Varsel om endring av reguleringsplan

E16 BJØRUM – SKARET • BÆRUM KOMMUNE

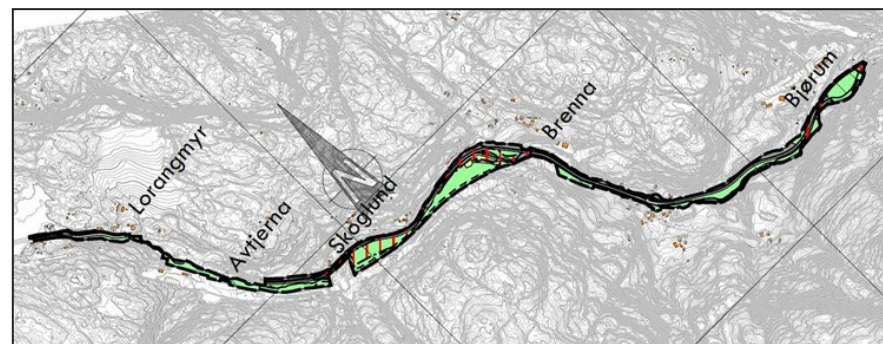
I henhold til Plan- og bygningslovens § 12-8 varsles det oppstart av endring av gjeldende reguleringsplan for E16 Bjørum - Skaret. Endringen gjelder den delen av eksisterende plan som omhandler fremtidig lokalveg. Se kartskisse for detaljer.

- Gjenbruk av dagens gang- og sykkelveg fra Bjørum til Brenna
- Endret linjeføring for gang- og sykkelveg nord for inn/utkjøring til Lorangmyr

Konsekvensen av planforslaget er økt avstand mellom veg og sårbart vasdrag, mer grøntområder langs fremtidig lokalveg samt at man unngår å lukke Rustanbekken over en strekning på ca 40 meter.
